相关部门对电辅热柜机出风框变形的故障现象进行分析，结论是电辅热器误动作所致，而误动作的原因可能与干扰有关，为此，研发中心对电控进行了改进，并下发改进后的换板维修指引，望各签约服务单位遵照执行：

单相机型接线铭牌更改示意图

附件 1：

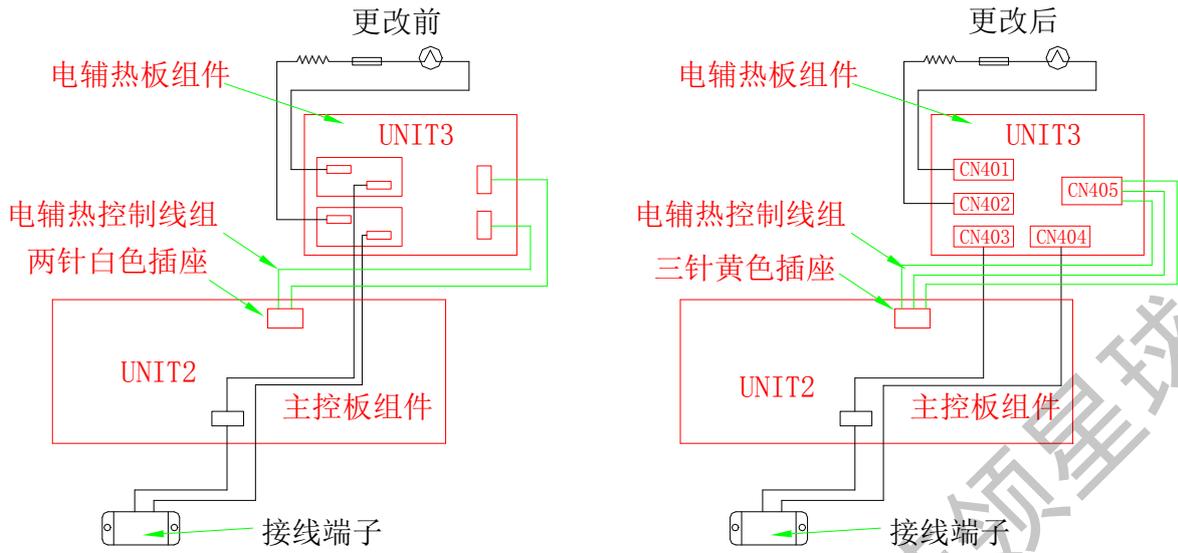
- 1、售后在发现电辅热柜机引起的出风框受热变形的异常问题时，除更换出风框外，还必须更换电控盒组件内的部分物料，具体如下：
 - (1)、三相机型只需更换新的主控板组件即可，接线方式没有变化；
 - (2)、单相机型需更换主控板组件、电辅热板组件和电辅热控制线组，其接线方式有轻微变化，接线方式的变化参见单相机型接线铭牌更改示意图。
- 2、维修过程各机型物料替换情况详见附件 1：电辅热柜机电控维修明细对照表；
- 3、电控板维修步骤：打开电控盒盖→对附件 1 拆下需更换的部件→对附件 1 更换新的部件→按照接线铭牌（单相机接线铭牌更改示意图见下页）的接线方式装配好→装配好电控盒盖→电气安全测试→试机。

附图 1

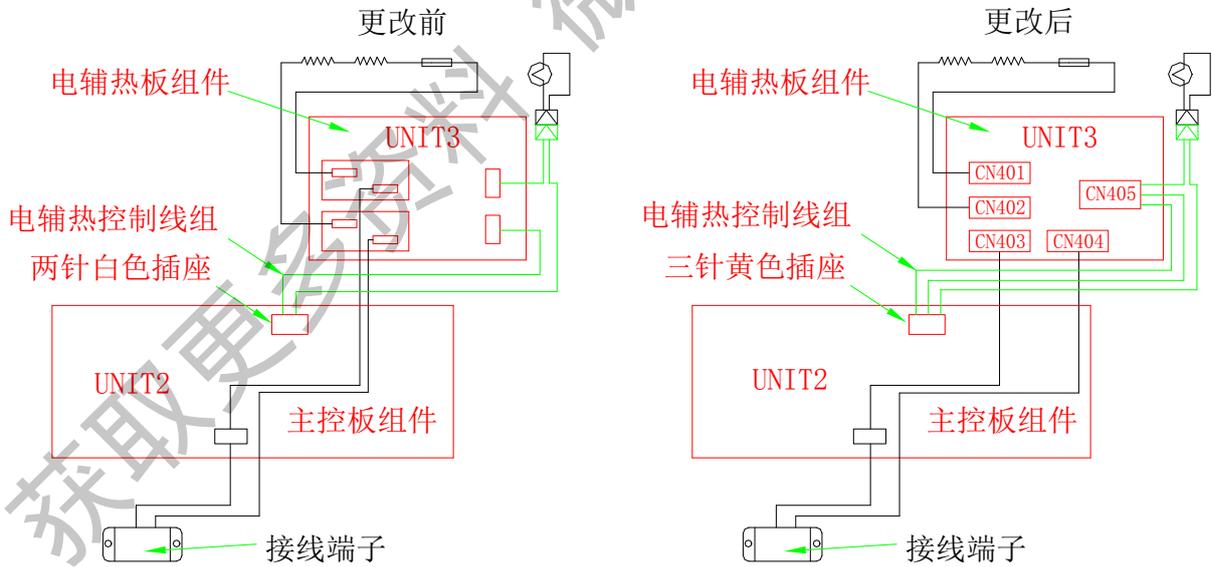
1：温控器与电辅热串连控制机型的接线铭牌更改示意图——附图 1【替换处，主控板组件（红色）、电辅热板组件（红色）、电辅热控制线组（绿色），其中电辅热控制线组在旧主控板上的对应插座为两针白色 B2B 插座，在新主控板上对应的插座为三针黄色 B3B 插座】。
